Modulo per la presentazione delle osservazioni per i piani/programmi/progetti sottoposti a procedimenti di valutazione ambientale di competenza statale

ID: Codice procedura (ID_VIP/ID_MATTM):10844

Impianto per la produzione di energia elettrica da fonte eolica, costituito da 6 aerogeneratori della potenza complessiva di 37,2 MW, un sistema di accumulo da 25 MW e relative opere connesse in località "Rempillo" nel comune di Pitigliano (GR).

TESTO DELLE OSSERVAZIONI

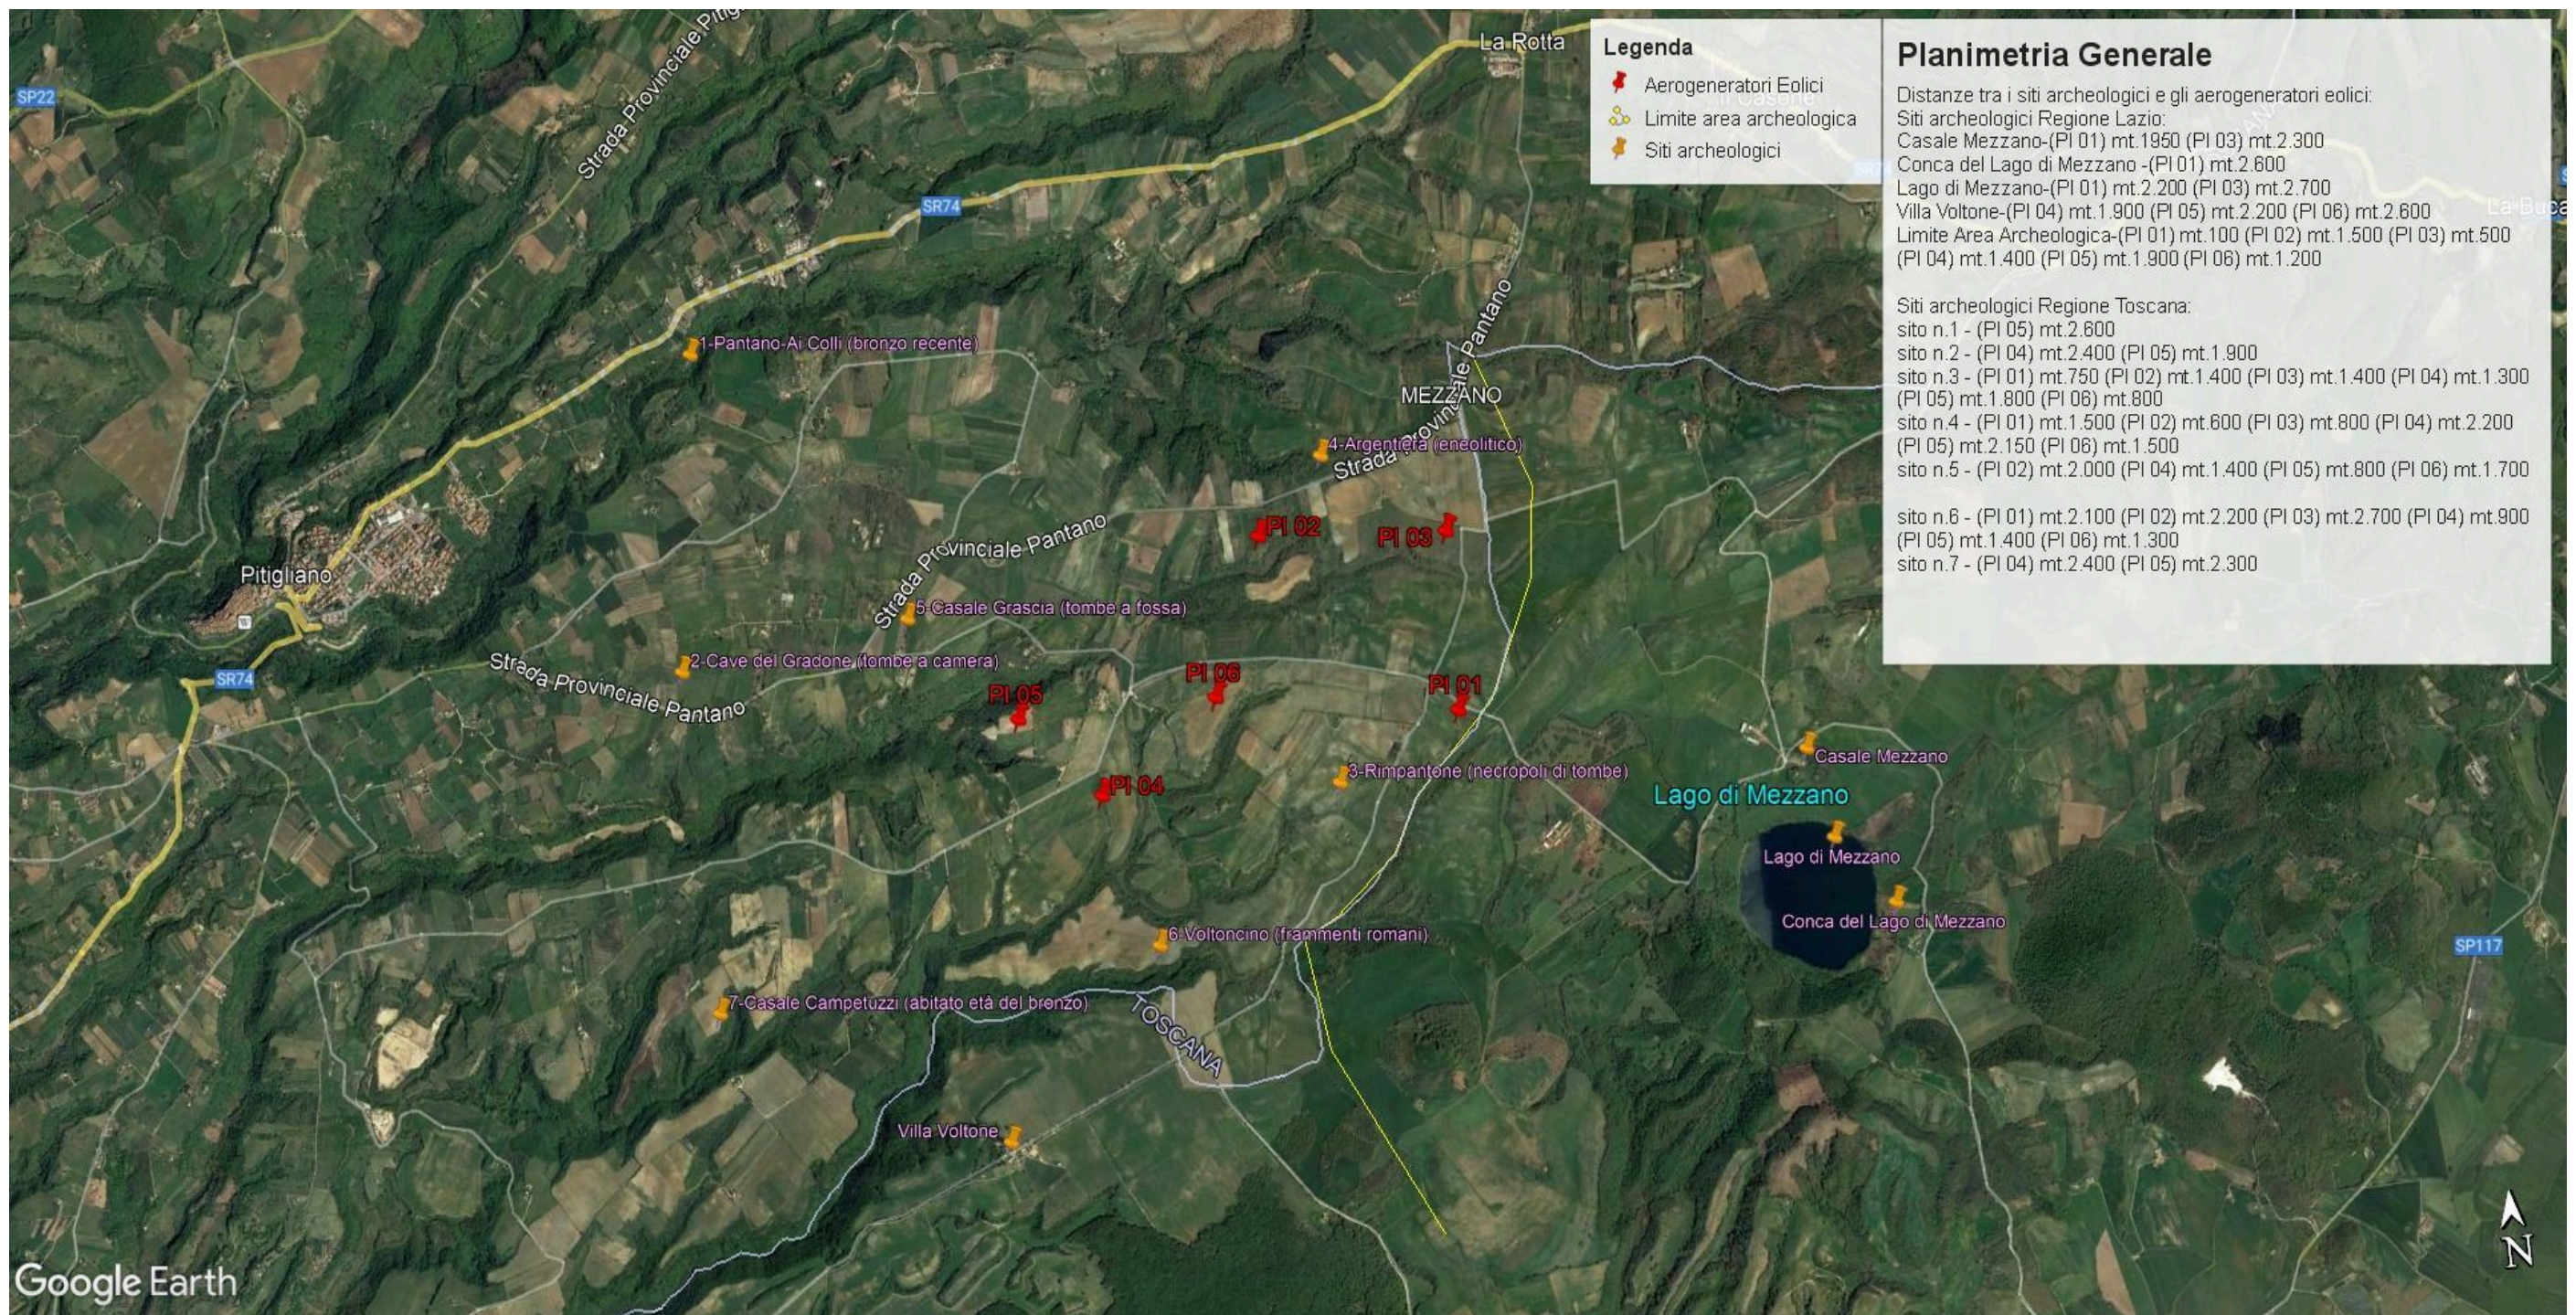
Inoltre, la zona in cui insisterebbe l’impianto eolico industriale Rempillo è compresa nelle fasce di rispetto di 3 km di diversi beni archeologici tutelati dalla parte II del Codice dei Beni Culturali (vedi Allegato, immagine n. 3). Inoltre le pale P04 e P05 ricadono all’interno di un’area archeologica che la Proponente vorrebbe cancellare per il semplice fatto che non è riportata nel documento regionale ma nel documento provinciale come meglio dettagliato nell’Osservazione n. 5. Alla luce di quanto documentato appare chiaro quindi che la collocazione dell’impianto non ha tenuto conto alcuno dei vincoli dell’area nella quale è stato progettato e l’inserimento dell’impianto eolico nel paesaggio e sul territorio non è corretto (Allegato IV delle Linee guida nazionali di cui al D.M dello Sviluppo economico del 10.09.2010).

Immagine n. 3. Impatti dei sei aerogeneratori (in rosso) ricadenti nelle fasce di rispetto dei 3 km dai Beni Culturali (in giallo) e quindi in **area non idonea** al loro insediamento (ex art 20 co. 8 lettera c quater del D.Lgs n. 199/2021 e ss.mm.ii). **Inoltre si segnala che le pale P04 e P05 ricadono all'interno di un'area archeologica e quindi in altra area non idonea.**

Immagine n. 4 Situazione di saturazione da impianti FER nella provincia di Viterbo. Non sono riportati gli impianti fotovoltaici e agrivoltaici che hanno inciso per buona parte nel cumulo di impianti FER per superare già nel 2023 gli obiettivi del PNIEC assegnati alla Regione Lazio per il 20230.

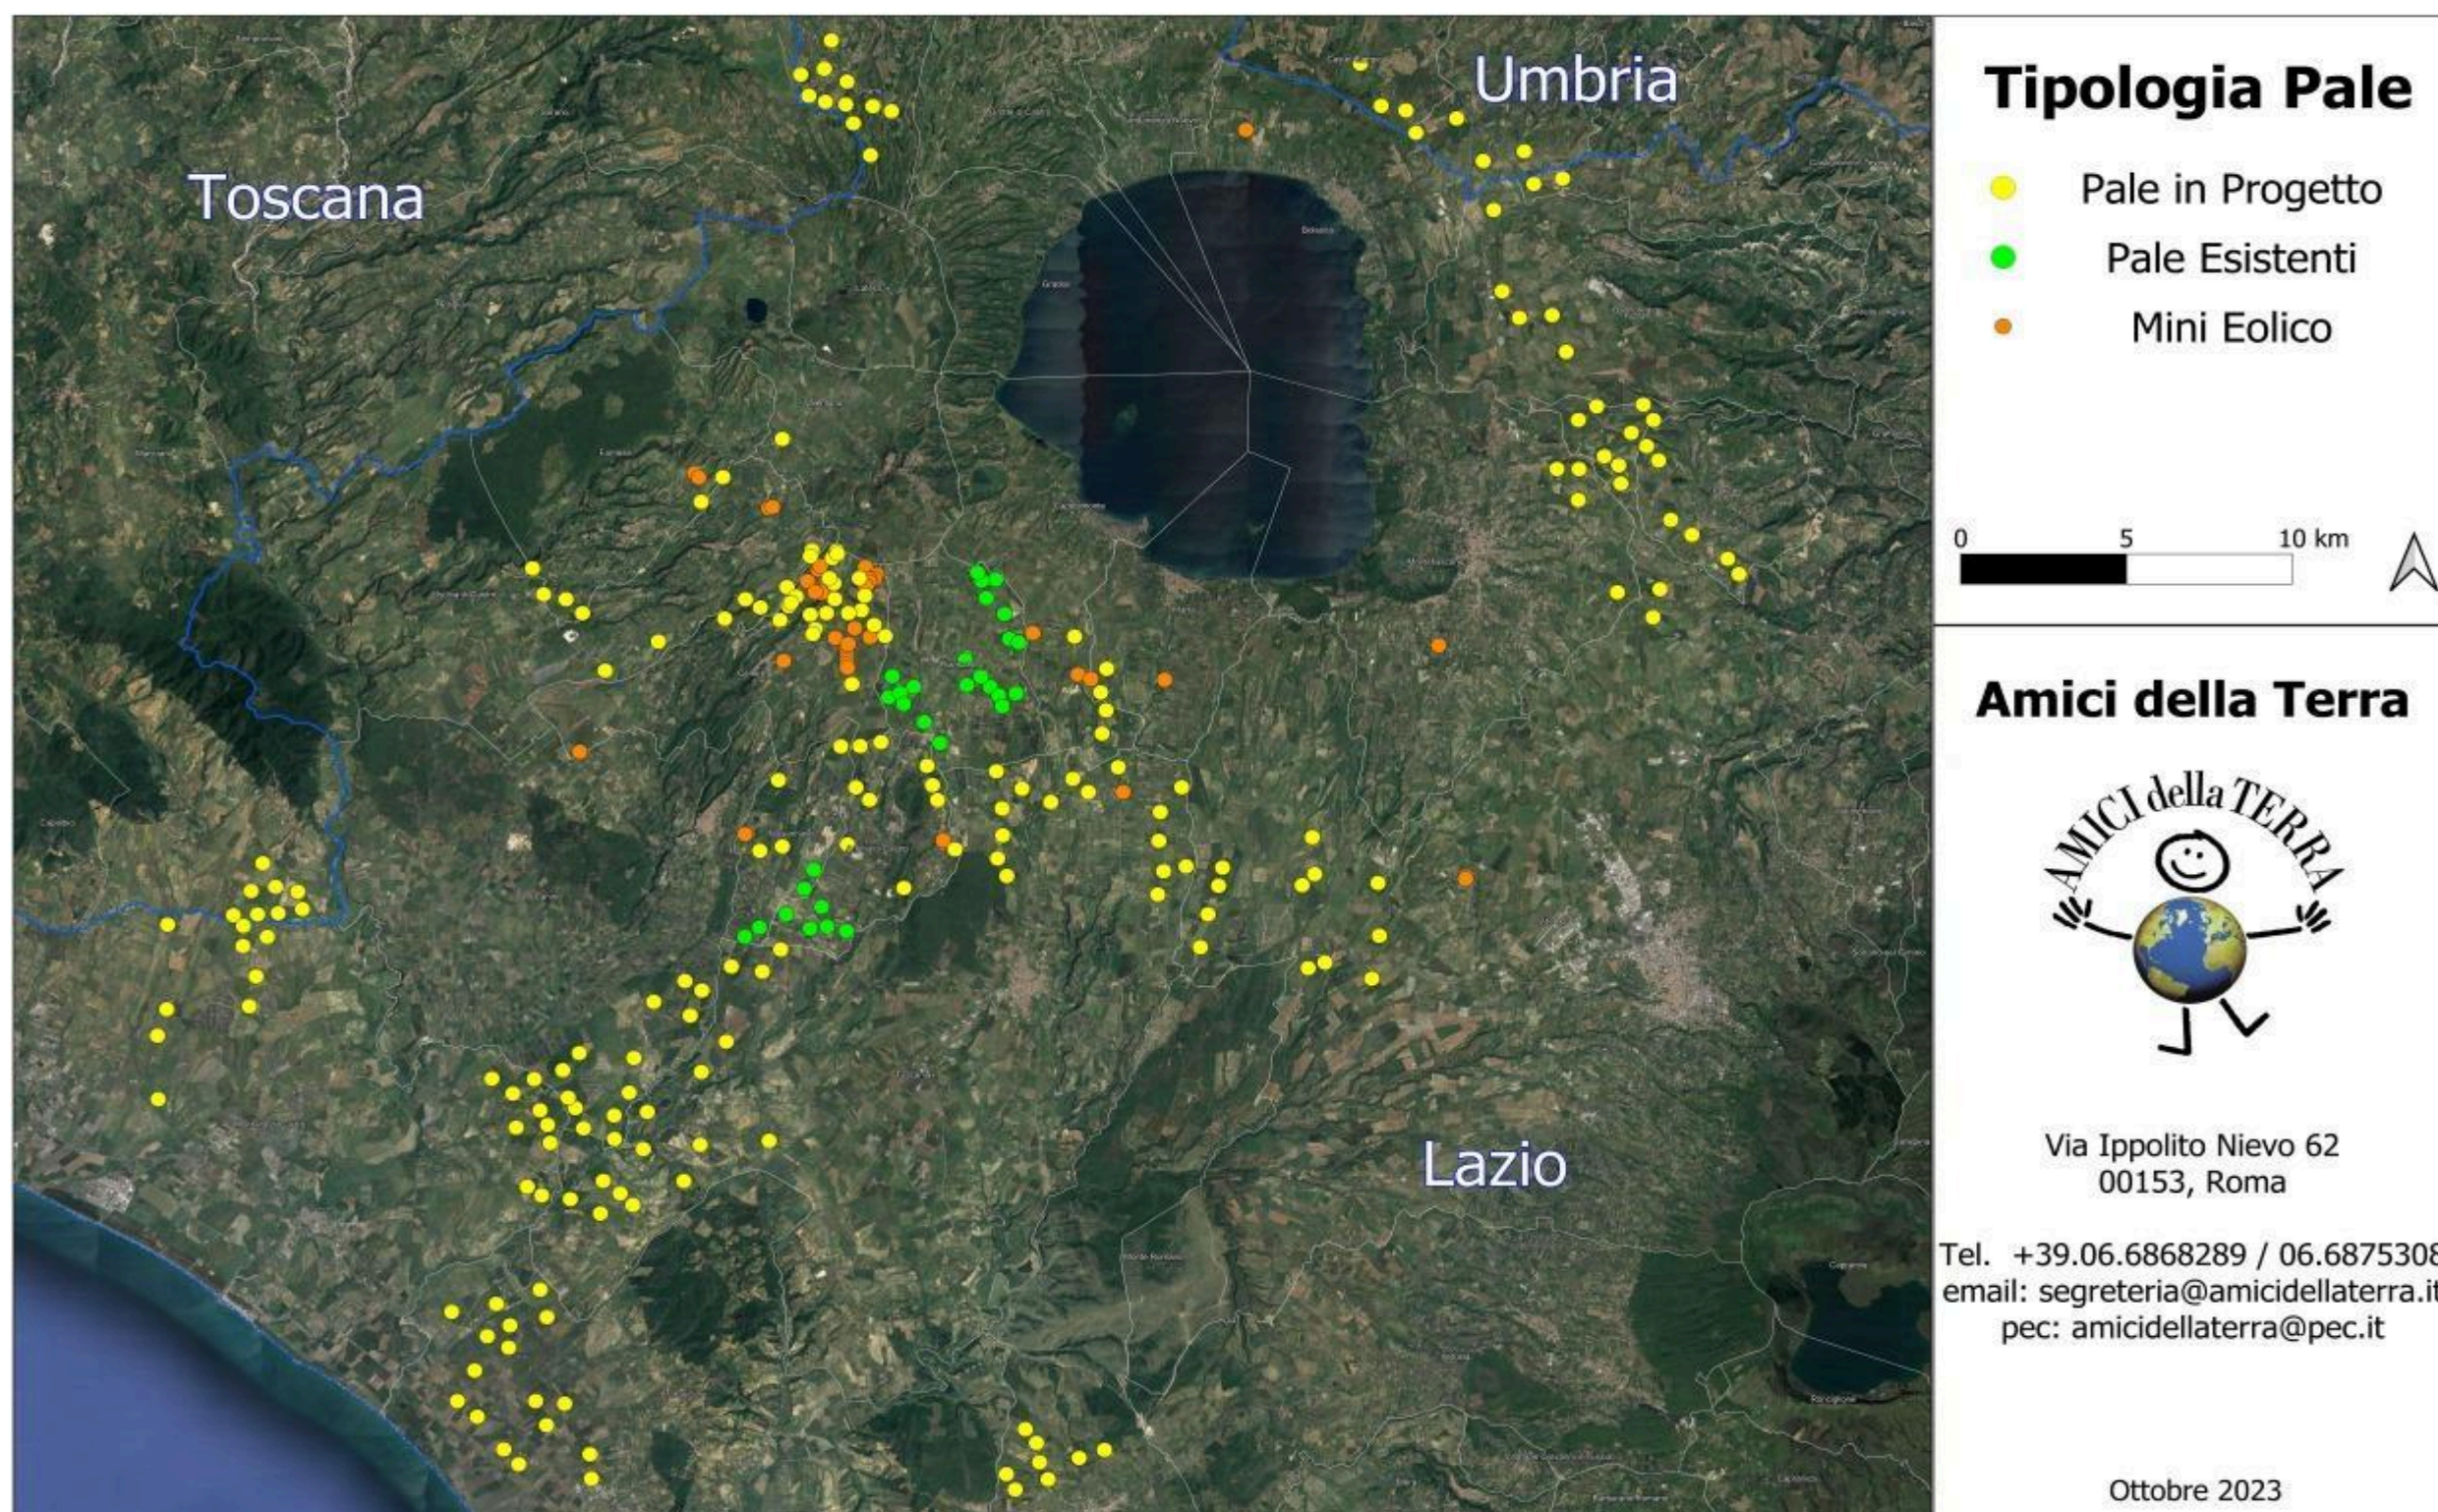
nn. 1 e 2 e crea anche degli impatti negativi anche sui beni naturalistici come verrà dettagliato nell'Osservazione n. 4. Inoltre andrebbe a sommarsi al già enorme cumulo di impianti eolici e fotovoltaici e geotermici che già creano una elevata criticità ambientale nella provincia di Viterbo e interferiscono anche con il territorio toscano come si può vedere dalle immagini nn. 4 e 5 dell'Allegato n. 1.
